RELATÓRIO DE FISCALIZAÇÃO TÉCNICA DOS SISTEMAS DE ÁGUA E ESGOTO DO MUNICÍPIO DE <u>IBATÉ</u>

PRESTADOR: DEPARTAMENTO DE ÁGUA E ESGOTO DA PREFEITURA DE IBATÉ

Relatório R1 – Diagnóstico

Americana, maio de 2016

Descrição(4): Tampa de inspeção **Imagem(5)**

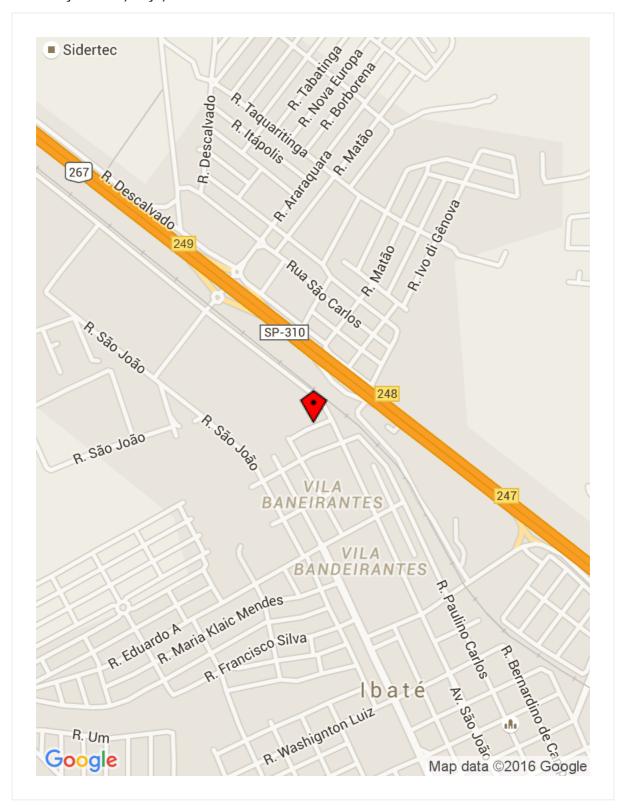
As condições visíveis de conservação do reservatório são boas? (rachaduras, corrosão, etc): Não

Existem vazamentos aparentes nas instalações? : Sim

Descrição(2): Vazamentos na estrutura **Imagem(3)**

Descrição(3): Vazamentos na estrutura

Descrição(2): Painel elétrico

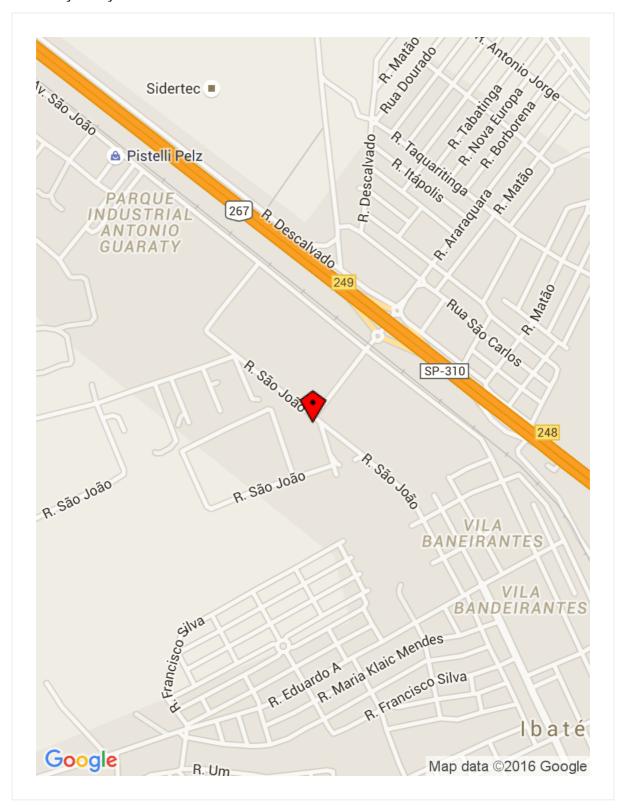
Quais condições aparentes dos quadros e cabos elétricos?: Ruim

Descrição(2): Aplicação de cloro e fluor **Imagem(3)**

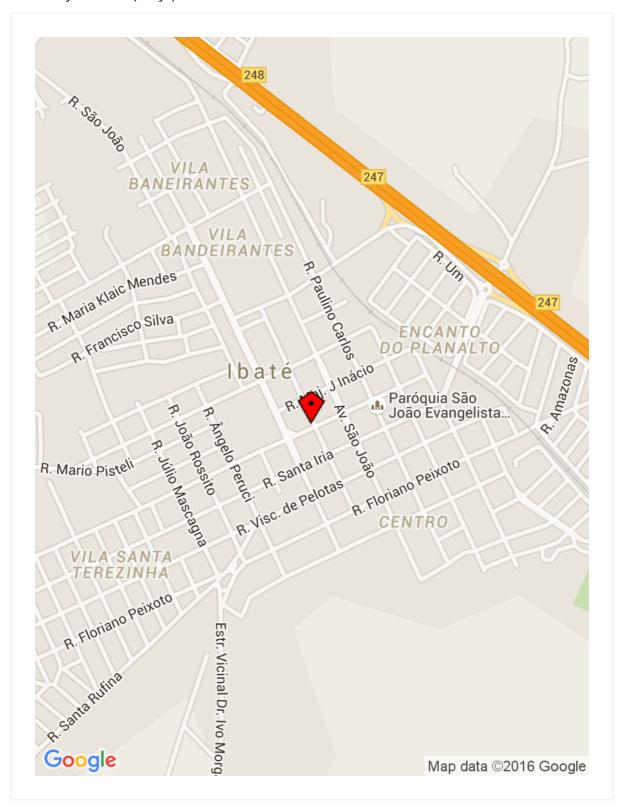
Existem vazamentos aparentes nas instalações? : Sim

Descrição(3): Vazamento na entrada do reservatório
